B-Plan Nr.40a, „Misch- und Sondergebiet Tourismus Kelzstraße – Bohnstraße“ - Vorbringen von Anregungen im Zuge der frühzeitigen Beteiligung nach §3(1) BauGB

Frühzeitige Beteiligung zum B-Plan Nr. 40a "Misch- und Sondergebiet Tourismus Kelz-, Bohnstraße"

**Vorentwurf des Bebauungsplanes Nr. 40 a „Misch- und Sondergebiet Tourismus Bohnstraße- Kelzstraße“
Hier: Beteiligung gem. § 4 Abs. 1 BauGB**

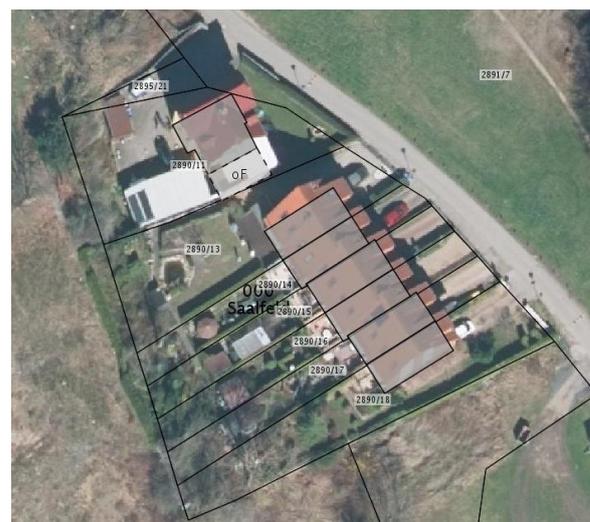
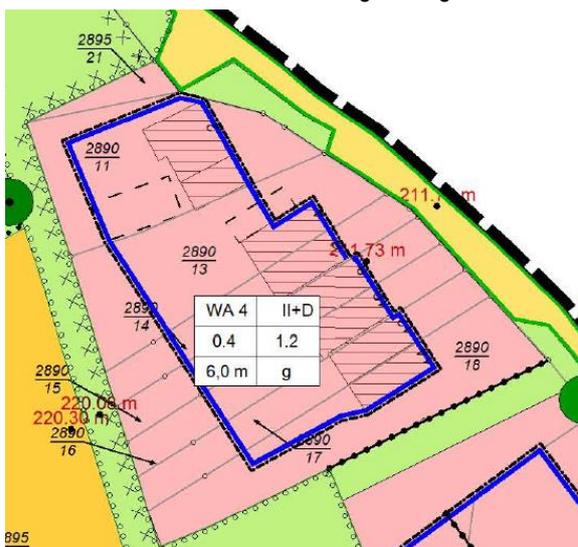
- Zu Kap. 2.3: Die Karte „Abb. 4: Berichtigung des FNP, Stand Mai 2017“ hat keinerlei Bezug zum Begründungstext, ist für die aktuelle 2. FNP-Teiländerung auch ohne Belang, da der aktuell rechtskräftige FNP in der genehmigten Fassung von 2015 geändert wird. Die einmontierte Karte kann auch kein Querverweis auf die parallele FNP-Änderung sein, da diese erst im November 2018 eingeleitet wurde. Auf Grundlage des abgebrochenen Altverfahrens nach §13a BauGB „berichtigt“ wurde auch nichts.
